ONGEVAL MARTINAIR DC-10-30F, MP495

FARO, 21 DEC. 1992

**Beperkte aanvullende analyse
en commentaar op het onderzoek**

Inclusief commentaar op het Rapport van Ongeval en de reactie van de Raad voor de Luchtvaart.

Fig. 3. Plaats landing (touchdown) op het eerste deel van de landingsbaan.

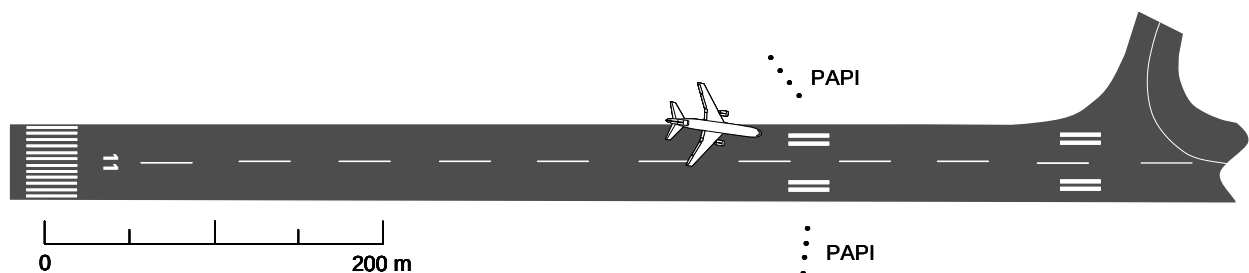
3.1.15. Volgens het RvO § 1.12.1 landde het vliegtuig aan de linkerzijde van baan 11. De schets met de juiste locatie in RvO Annex 11 is echter niet leesbaar door het verkleinen en kopiëren. In § 2.3.1 van het rapport van het Nationaal Lucht- en Ruimtevaart Laboratorium (NLR) te Amsterdam (Ref. 6) wordt de plaats van neerkomen in woorden beschreven: Het vliegtuig kwam neer op een afstand van 392 m van de baandrempel, 124 m voorbij de 268 m lange 'touchdown' zone, op 22 m links van het midden van de 45 m brede landingsbaan, met het middelste landingsgestel (midden onder de romp, tussen beide hoofdlandingsgestellen) op de rand tussen de baanlampen en het terrein. Volgens het NLR kwam het linker hoofdlandingsgestel dus geheel buiten de landingsbaan terecht; slechts het rechter hoofdlandingsgestel kwam neer op het asfalt van de landingsbaan. Het werd niet duidelijk of het terrein naast de baan hoger of lager lag dan het asfalt en of het linker landingsgestel wellicht daarin wegzakte, waarmee de breuk in het rechterlandingsgestel ook zou kunnen worden verklaard. Zie Figuur 3 hieronder en ook § 2.4.7.

Fig. 4. Nadering vliegveld Faro uit Approach Chart, uit Bijlage 2.

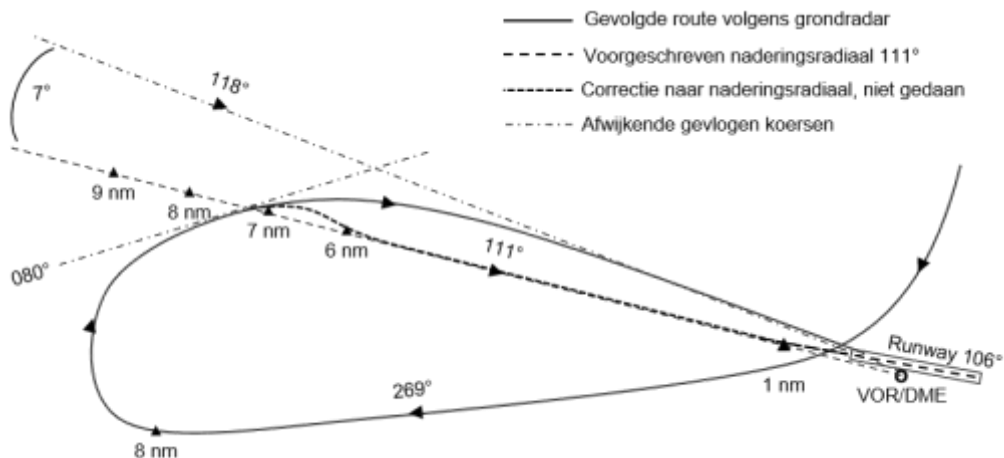
4.2.3. De gezagvoerder suggereerde op ca. 5 nm afstand (CVR 07:30:47 UTC) de nadering uit

te voeren met een (lucht)koers van ongeveer 123°, om te compenseren voor de zuidelijke dwarswind, waarvan de (plaatselijke) richting 185° moet zijn geweest, zie § 2.3.8. Het NTSB rapport (Ref. 2) noemde een van de DFDR afgelezen gevolgde koers van 125° (Tabel 1, pag. 7, zie ook Bijlage 5); in de grafieken van het RvO ontbreekt deze koersgrafiek. Voor het opnieuw onder een hoek van 30° 'onderscheppen' van de naderingsradiaal zou, rekening houdend met de wind, een koers tussen 140° en 151° nodig zijn geweest. Een dergelijke koers werd niet geregistreerd in de DFDR en dus niet gevolgen.

Volgens de in het RvO verstrekte radargegevens (waarvan voorlopig wordt uitgegaan dat deze correct zijn) was de afwijking van het gevolgde naderingspad ten opzichte van het voorgeschreven naderingspad nog liefst ca. 1 km (!) op een afstand van ca. 5 nm vanaf het VOR/DME baken op het vliegveld (zie Bijlage 2). Met een correct ingestelde naderingsradiaal (van 111°) moet de wijzer van de VOR-indicator bijna geheel rechts hebben gestaan (3,5 dots, overeenkomend met een afwijking van ca. 7°), als opdracht om de (grond)koers naar rechts te verleggen, dus meer op te sturen tegen de heersende dwarswind, tenzij een directe naderingskoers werd ingesteld die volgens de radar dan 118° moet zijn geweest. Aan het op de radarplot ingetekende vliegpad (Bijlage 2) te zien heeft men geen enkele moeite gedaan om op de juiste en voorgeschreven naderingsradiaal terecht te komen. Bij het passeren van 500 ft hoogte was de horizontale afstand tot het voorgeschreven naderingspad nog ca. 400 m. Dit moet ook goed zichtbaar zijn geweest omdat de baanverlichting aan en het nog schemerdonker was. Bovendien had de verkeersleiding aan MP495 gevraagd of ze de baanlampen konden zien, hetgeen werd bevestigd (07:32:14 UTC, 66 sec. voor de landing). Dertig seconden eerder had de gezagvoerder nog gezegd "ja, je kan de baan zien" (07:31:46 UTC). Een visuele nadering behoort volgens het FCOM (RvO § 2.2.3) vanaf een hoogte van 500 ft **stabiel** te zijn, d.w.z. het naderingspad is binnen bepaalde grenzen van het verlengde van de middenlijn van de landingsbaan (<2,5°), de vliegsnelheid is de voorgeschreven naderings-snelheid en de stuwkracht van de motoren is stabiel voor het handhaven van die snelheid zowel als voor het volgen van het juiste glijpad (daalsnelheid). De nadering van de DC-10 was dus niet stabiel en had op dat moment al moeten worden afgebroken. Door het uitstellen van de doorstart onder 500 ft hoogte werden de problemen alleen maar groter.

Fig. 5. Windcorrectie bij wind uit 190° met 20 kt, en bij een vliegsnelheid van 139 kt is 8° naar rechts. De koers moet dus 126° zijn geweest (conform DFDR)

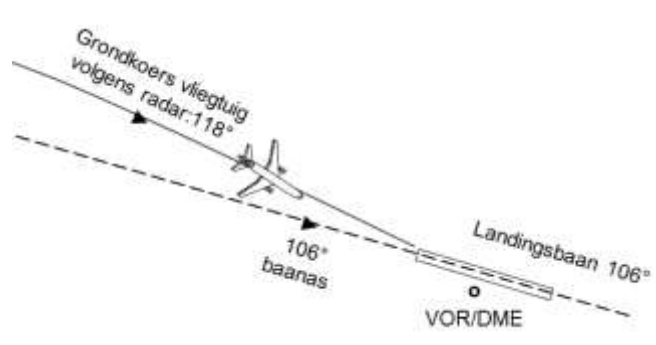
4.2.5. De grondkoers van het gevolgde schuine naderingspad was volgens de radar ca. 118°. De benodigde opstuurhoek voor een wind van 190°/20 kt was 8°, zie Figuur 5 hieronder, waardoor de koers 126° moet zijn geweest. Dat komt overeen met de koers van 125° die werd geregistreerd door de DFDR; een verschil van 1°, een afrondingsfout. Al vanaf het begin van de nadering, na de laatste bocht, werd onvoldoende opgestuurd in de richting van de heersende dwarswind en werd, zoals blijkt uit de radarplot (Bijlage 2), de DFDR data (Bijlage 3), samengevat in Figuur 4 hierboven, geen poging tot correctie gedaan om naar de naderingsradiaal te vliegen. Uit het door de Portugese CvO ingetekende naderingspad (Bijlage 2) blijkt dat het vliegtuig de verlengde middenlijn van de landingsbaan nooit heeft bereikt, maar de landingsbaan van de zijkant naderde. Het naderingspad lag dus niet binnen de vereiste hoek (2,5°) voor een stabiele nadering. De nadering werd niet nauwkeurig en niet volgens de 'Approach Chart' gevlogen en kan derhalve beslist niet een stabiele nadering worden genoemd naar de vereisten in het FCOM (§ 4.2.3 hierboven). Ook om deze reden had de nadering moeten worden afgebroken.

Fig. 8. Zijaanzicht laatste deel nadering. Touchdown punt uit het NLR rapport.

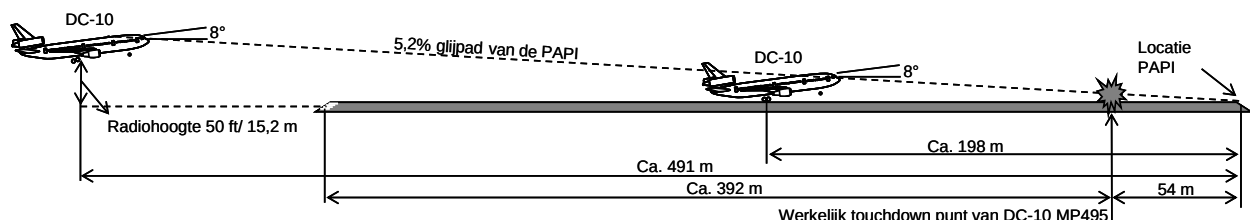
4.6.7. *Landingszone.* In de in het RvO § 1.10.2 gegeven vliegveld data staat dat de landingszone, de 'touchdown zone' van landingsbaan 11, 268 m lang is. Volgens het NLR rapport (Ref. 6) was de eerste aanraking met de grond pas op 392 m van de baandrempel; 124 m te ver en bovendien half naast de landingsbaan (§ 3.1.15). Het NLR beschikte blijkbaar over meer informatie dan in het RvO staat. Het is onverklaarbaar waarom deze plaats van neerkomen en de oorzaak daarvan niet in detail het RvO werden beschreven. De verre landingsplaats is ook een indicatie dat er geen hoge daalsnelheid was, anders was het vliegtuig wel meer aan het begin van de baan terecht gekomen. Zie Figuur 8 hieronder.

Bijlage 6. Grafiek 6 uit RvO, Annex 9. Richtingsstuur, remmen, rolhoek

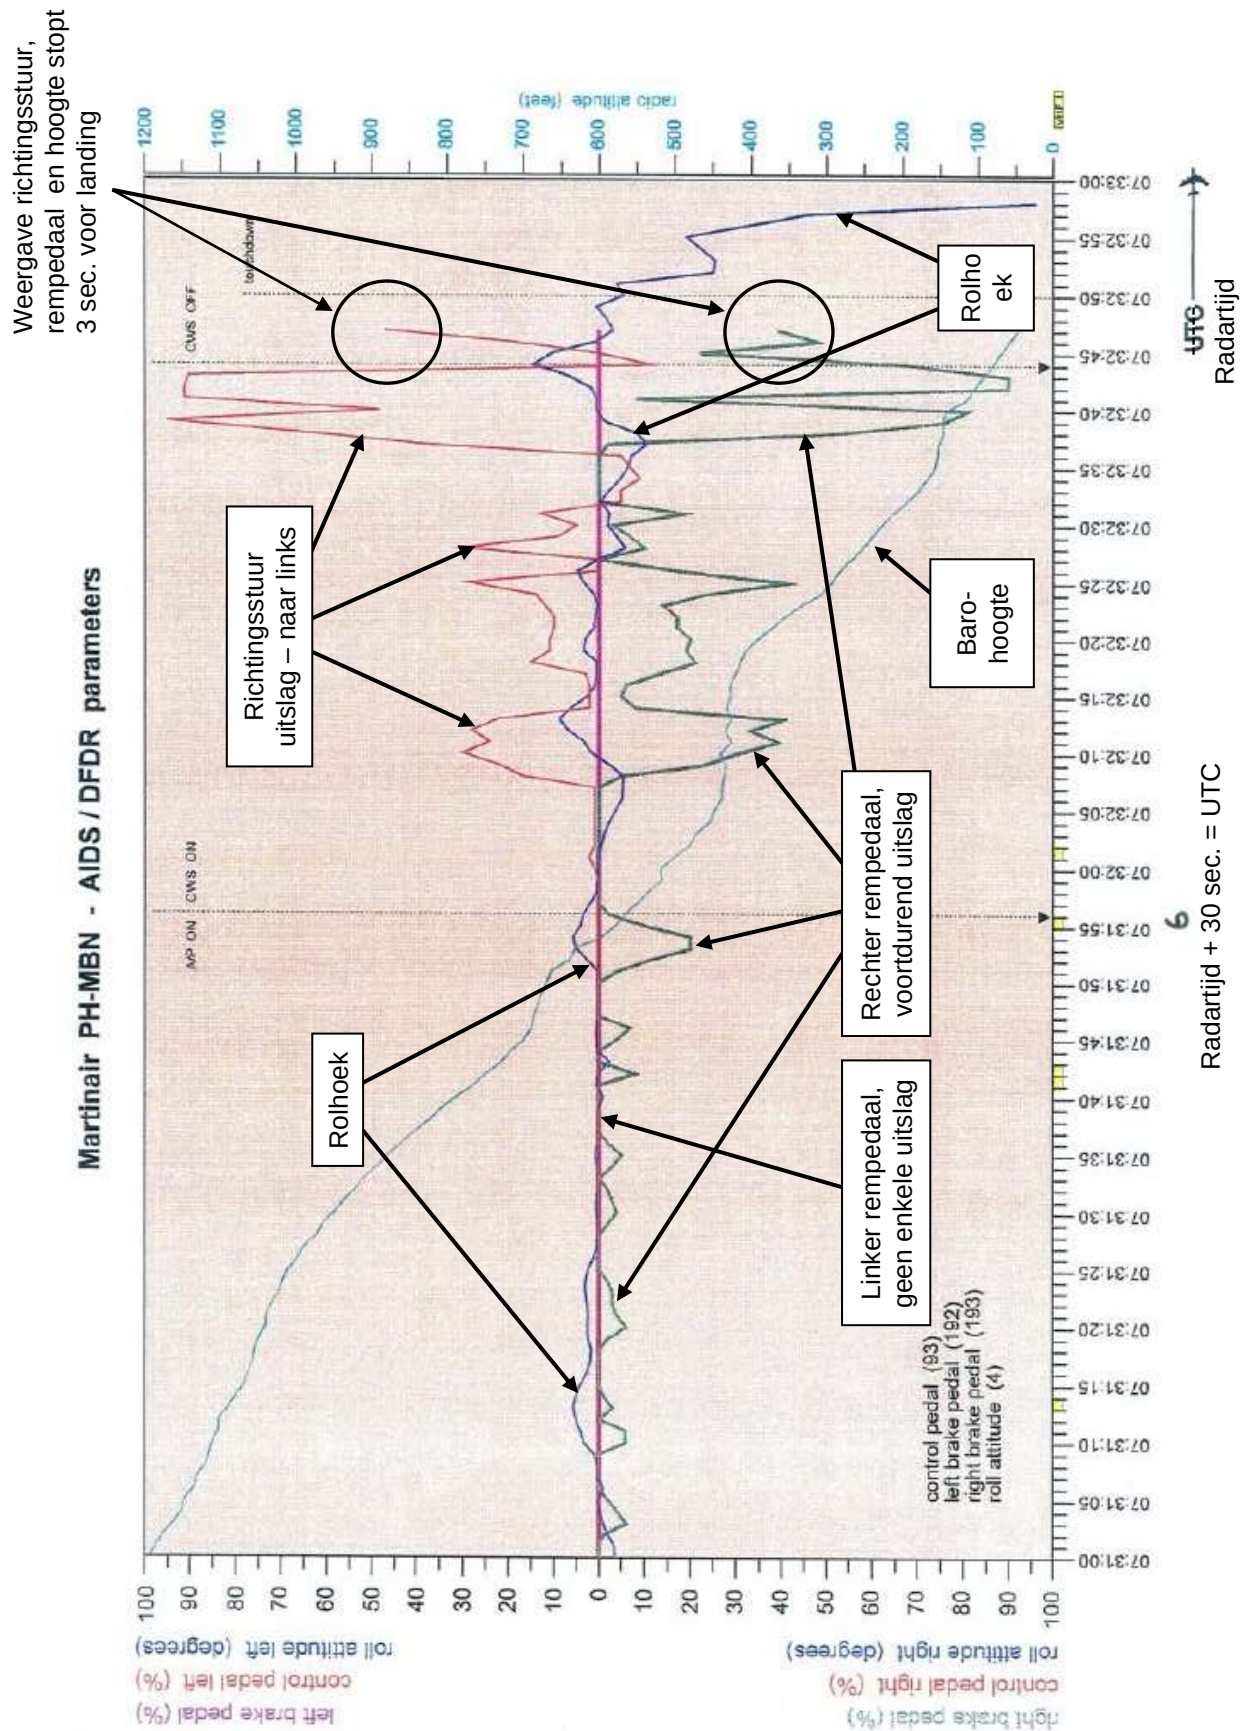
Uit grafiek 6 van het RvO (Bijlage 6) blijkt dat de vlieger in ieder geval tijdens de laatste anderhalve minuut van de vlucht regelmatig het rechter rempedaal bediende tot wel 20% van de max. uitslag aan toe. Hij ging daarmee door toen 'CWS on' was; de uitslagen werden zelfs groter. Het geeft ook aan dat verwoede pogingen werden gedaan om het vliegtuig op te lijnen. De rembediening in deze vluchtfase betekent dat de vlieger in ieder geval zijn rechtervoet niet op de juiste wijze op de pedalen had gepositioneerd. De rempedaalgrafiek stopte ook 3 sec. voor de landing zodat ook hierover het DFDR Factual Report van de NTSB (Ref. 2) uitsluitsel moet geven, maar het is vrijwel zeker dat met geremde/ geblokkeerde wielen is geland, waardoor de krachten op landingsgestel nog veel groter werden dan door de onvolledige oplijning al het geval was. Als behalve traverserend ook nog met geblokkeerde en zeer goed bekrachtigde wielremmen wordt geland zou het landingsgestel wel eens niet sterk genoeg kunnen zijn en afbreken.
